件名 北海道拓殖
中音更外一停車場設備變更

瓜幕停車場
側線撤去並用地境界變更
側線新設並用地境界變更

拓殖第一一三號

今般弊社線列車運行時刻ノ改訂ニ伴ヒ舊關車轉向上左記停車場設備ノ一部別紙新停車場設備圖ノ通り變更仕候條新舊對照圖相添此段及御屆候也

瓜幕停車場構内平面圖

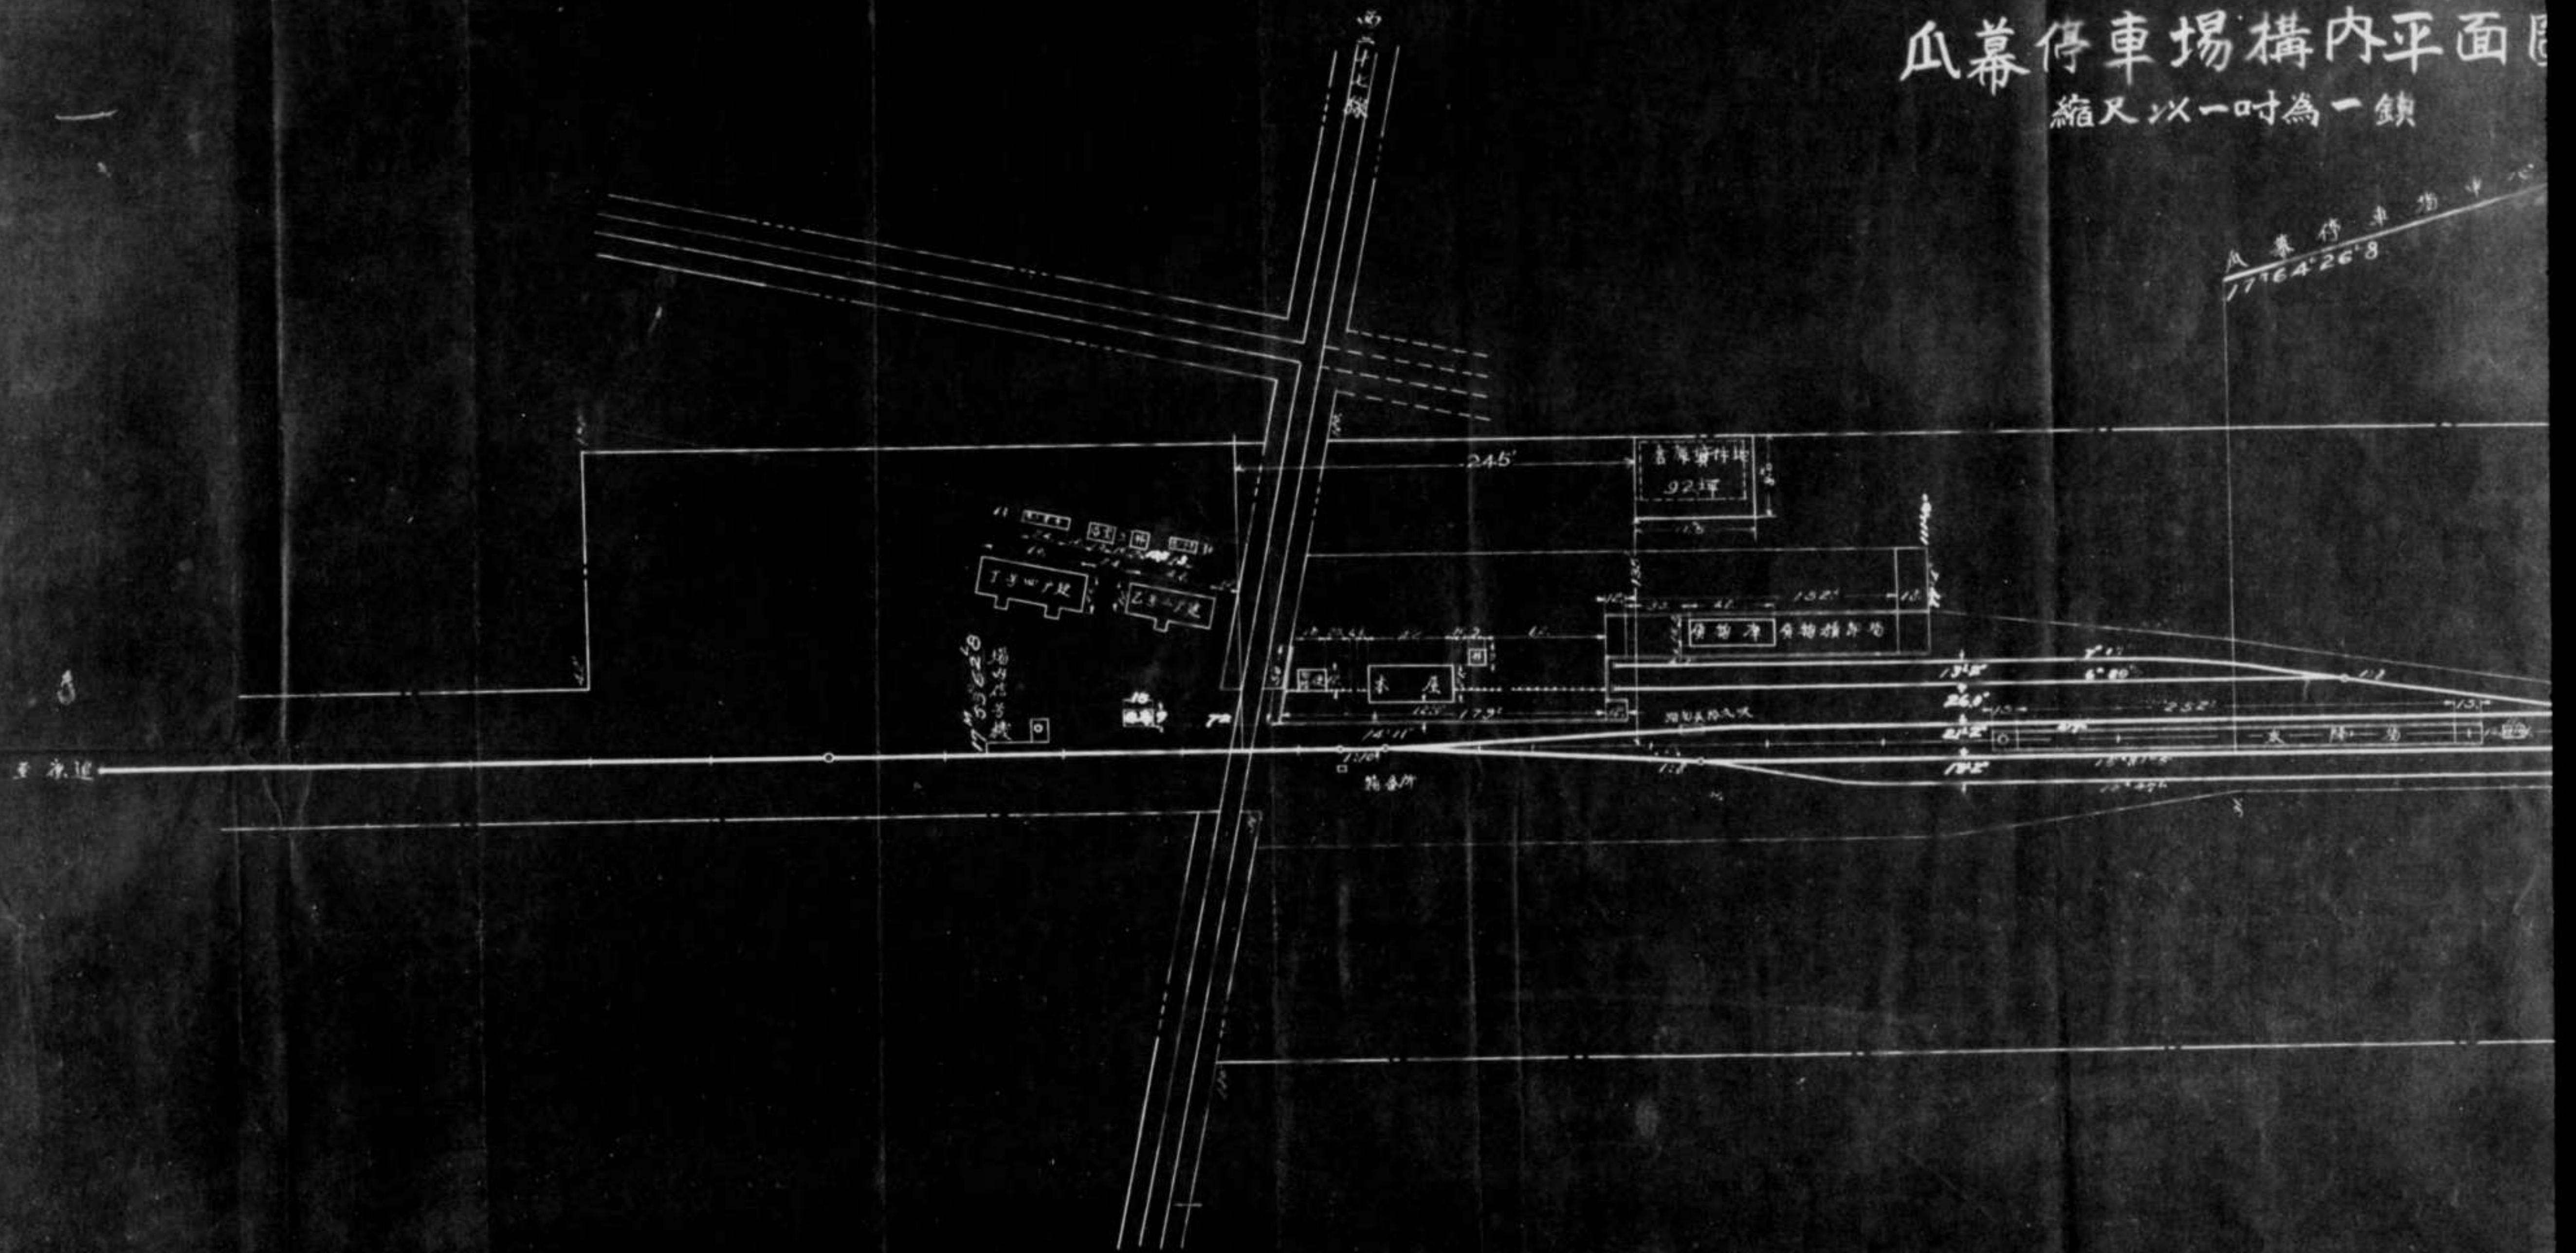
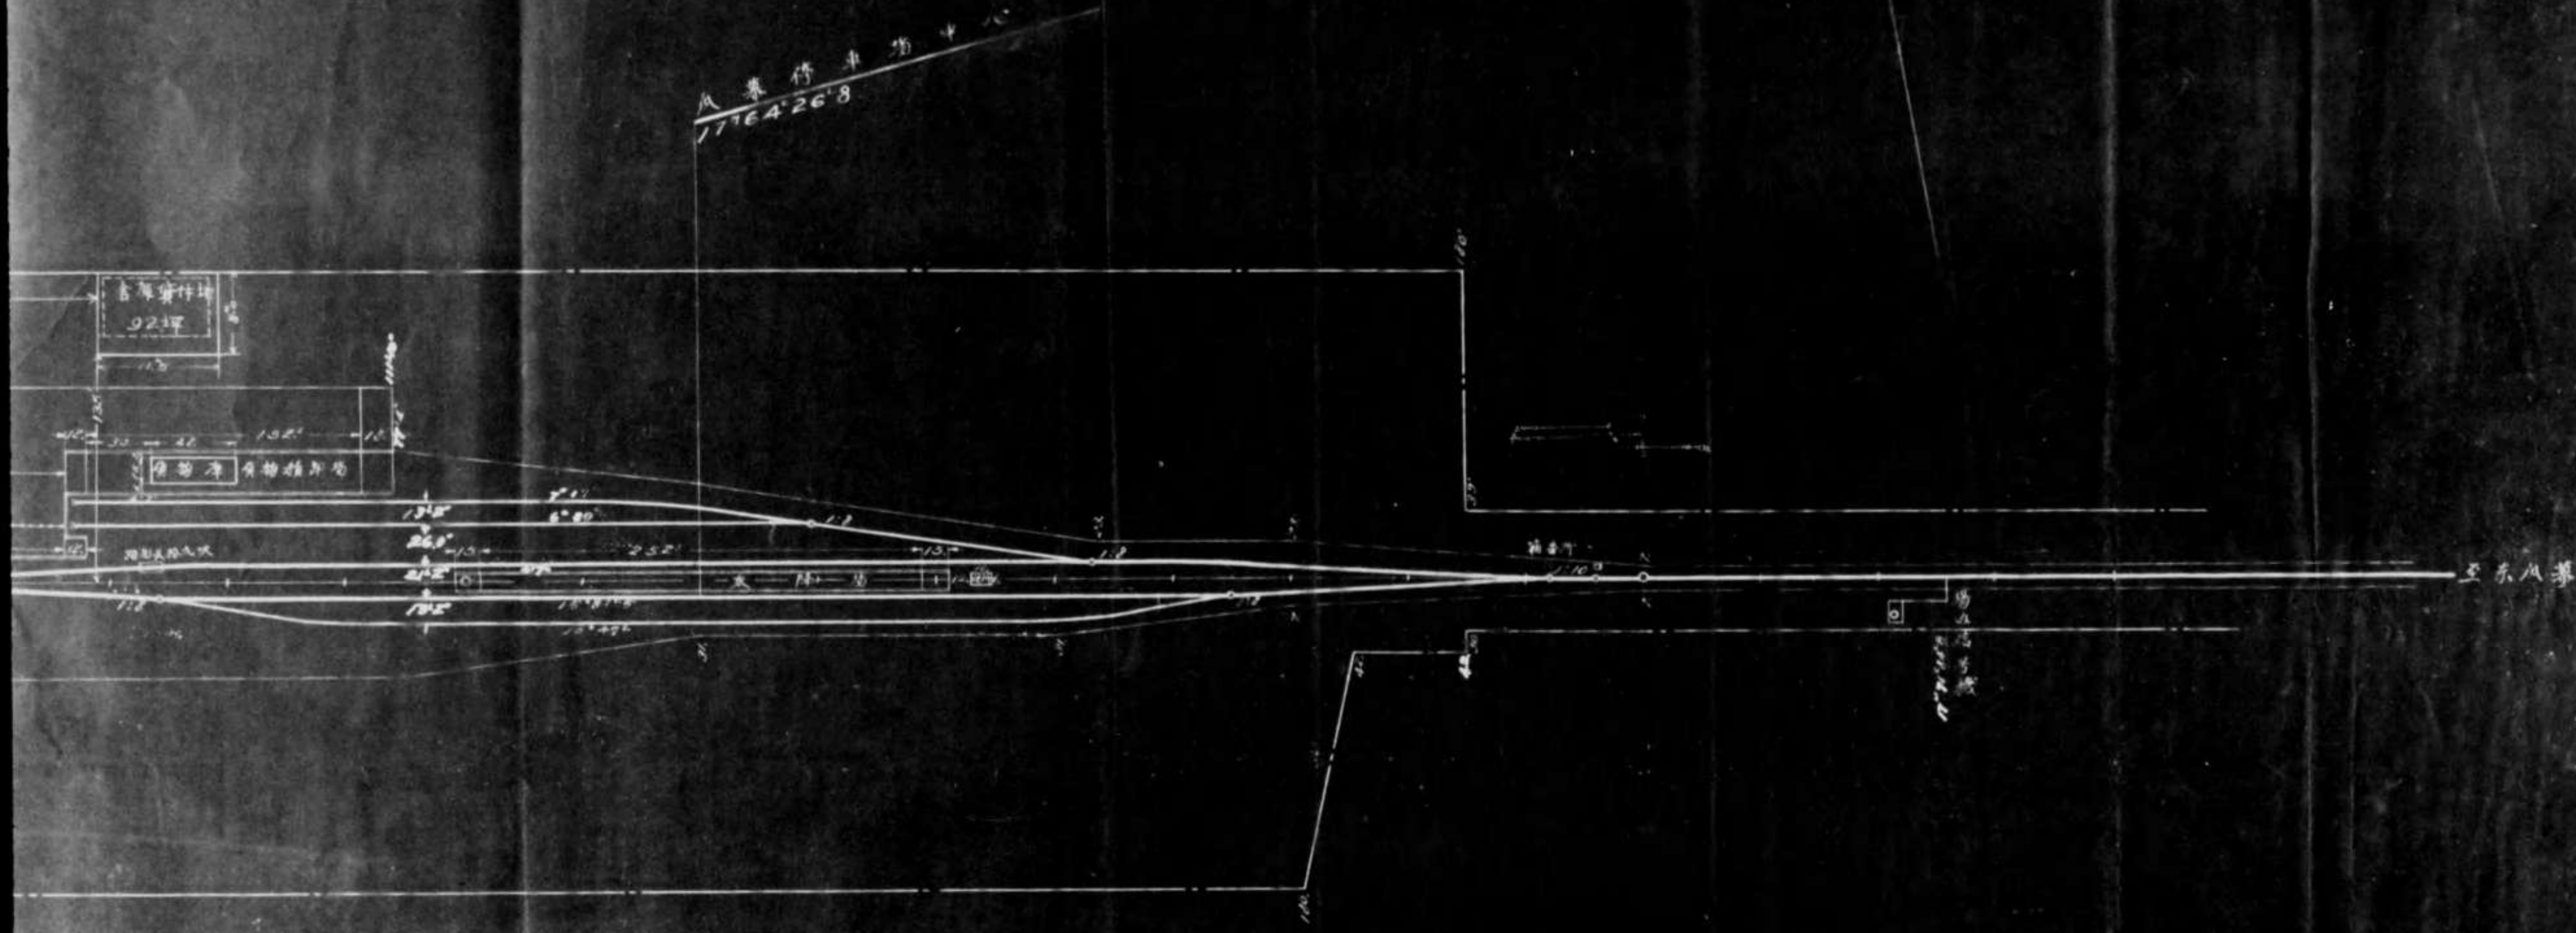
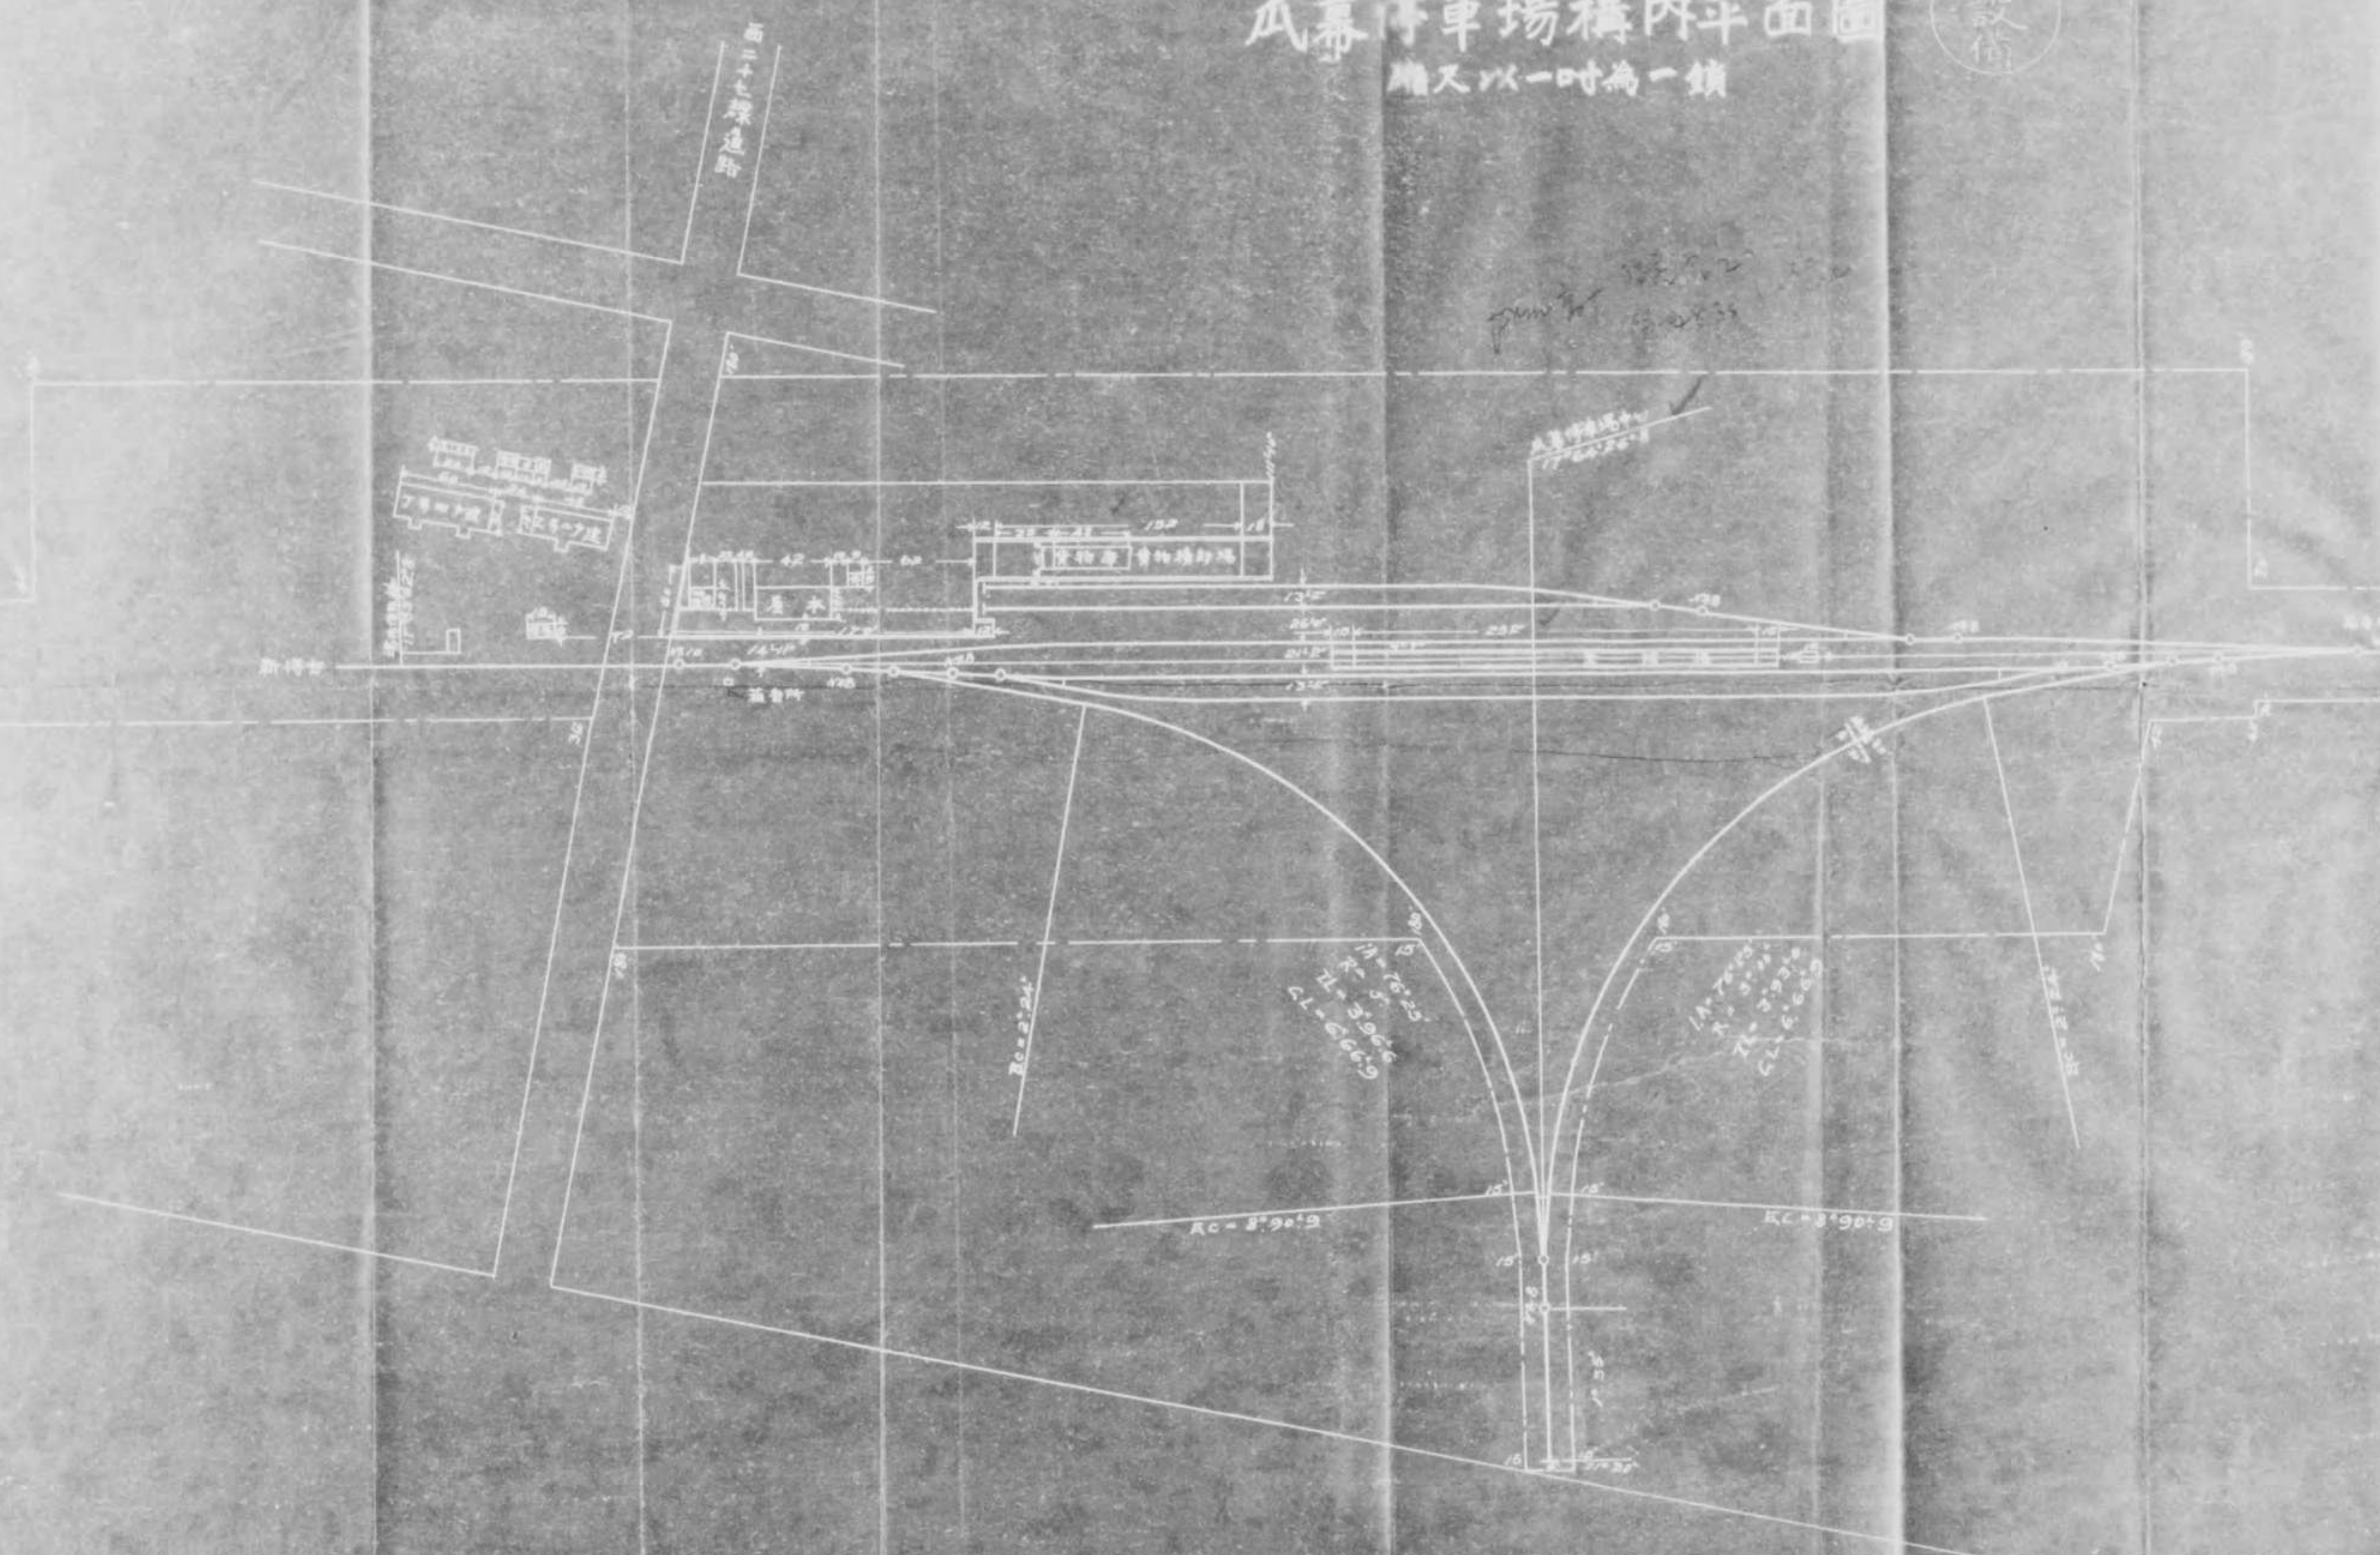
瓜幕停車場

瓜幕停車場構内新設側線ハ在來中管束停車場構内側線ノ一部ヲ其儘
移設セルモノニシテ從ツテ敷設軌條ハ分岐轉轍器轍又ヲ除キ六十封
度第一種ヲ使用シ其土工並ニ軌道ノ構造總テ既認可本線定規ニ準據
之ヲ施行セリ
